Informe Consolidado de Solicitud de Aclaraciones, Rectificaciones y/o Ampliaciones Complementario al Estudio de Impacto Ambiental del Proyecto “Actualización de los Planteles Avícolas del Valle de Lluta”

Nombre del Titular : Agrícola Tarapacá S.A.
Nombre del Representante Legal : Eugenio Ariztía Benoit
Dirección : Los Carrera 444

El presente Informe Consolidado de Solicitud de Aclaraciones, Rectificaciones o Ampliaciones al Estudio de Impacto Ambiental del proyecto "Actualización de los Planteles Avícolas del Valle de Lluta", contiene las observaciones generadas en virtud de la revisión de la Adenda.

Figura 20 – Uso de suelo del dominio

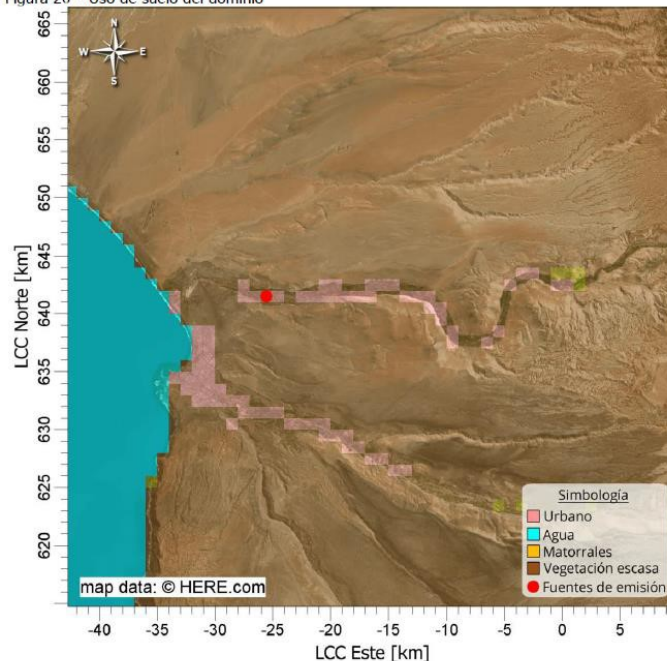
4.1.- Sobre el Anexo 4.3 EIO EIA Valle de Lluta Rev.0., y Respecto al análisis de la normativa aplicable a las emisiones de olores del proyecto, presentado en el acápite 5.1, se señala que, debido su fecha de ingreso, resulta aplicable la guía “Criterio de Evaluación en el SEIA: Uso de normas de referencia”. Esta guía establece que: “(...) el titular de un proyecto o actividad podrá utilizar normas vigentes de otros Estados no listados en el Reglamento del SEIA (...)”. En virtud de lo anterior, el descarte por parte del Titular del uso de la normativa colombiana **no resulta procedente**. Por el contrario, se puede justificar su aplicación en virtud de su categoría de producción pecuaria, la cual establece un límite más conservador de **5 [ouE/m³] para el percentil 98**. A diferencia de la normativa de los países bajos que establece un límite de 8 [ouE/m³] para el percentil 98, aplicable únicamente a receptores ubicados fuera del núcleo urbano y fuera de una región económicamente dedicada a la ganadería. Al respecto es importante indicar que en Chile no se contemplan restricciones para el emplazamiento de viviendas en zona rural, por lo que no resulta procedente homologar el concepto de zona rural al de uso exclusivamente ganadero. Además, debe considerarse como antecedente que el proyecto se emplaza en un área con población potencialmente expuesta, como lo demuestra el receptor **R16**, a menos de 10 metros del proyecto y que existen receptores que se encuentran dentro de la zona del límite urbano definido por el PRC de la Región de Arica y Parinacota (por ejemplo 13, 78, 25 y 26). También es relevante señalar que, según el archivo WRF utilizado para la modelación de olores, el uso de suelo se clasifica como urbano, tal como se indica en el acápite 10.6 “Uso de suelos”, específicamente en la figura 20.

Por todo lo anterior, para este acaso particular resulta más apropiado utilizar un valor que no dependa del uso de suelo, tal y como propone la normativa Colombiana. Finalmente, téngase presente que las referencias y menciones del Titular de la “Norma de emisión de contaminantes en Planteles porcinos que, en función de sus olores generan molestia y constituyen un riesgo a la calidad de vida de la población” **no se debiesen tomar en cuenta**, ya que:
